**Forum mondial de l'harmonisation  
des Règlements concernant les véhicules**

Groupe de travail de l'éclairage et de la signalisation lumineuse

**Autres Règlements ONU :****Règlement ONU n° 86 ( Dispositifs d'éclairage et de signalisation  
lumineuse des véhicules agricoles ou forestiers)****Proposition de projet d'amendement  
au Règlement ONU n° 86****Communication des experts du Comité européen des groupements  
de constructeurs du machinisme agricole \***

Figure 1

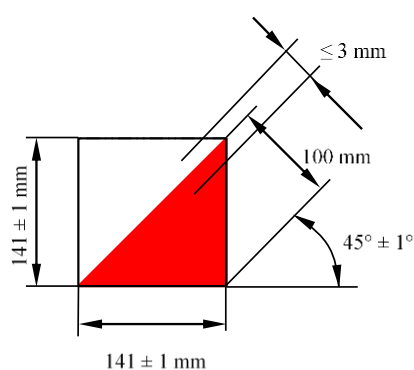
Annexe 6, paragraphe 1.1, lire :

« 1.1. Les bandeaux de signalisation doivent avoir les dimensions suivantes :

Des différences par rapport aux dimensions indiquées sont autorisées, à condition que :

- a) La surface visible de chaque bandeau soit au moins égale à 4 zones de référence normalisées ; et
- b) Chaque bandeau équivaille au moins à 3 zones de référence normalisées entières.

Si la structure, la conception ou l'utilisation du véhicule rend impossible le respect de cette prescription, chaque bandeau peut être scindé en deux parties à condition que chacune des 2 comprenne au moins 2 zones de référence normalisées entières. »

Figure 2

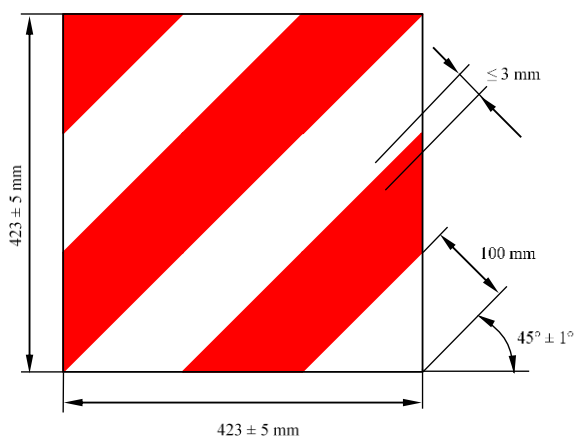
**Bandeau de signalisation**

(le type A est montré à titre d'exemple)

« **1.3 Les bandeaux de signalisation de type A peuvent être combinés avec des feux si la surface des bandeaux couverte par les feux n'excède pas 150 cm<sup>2</sup>.** »
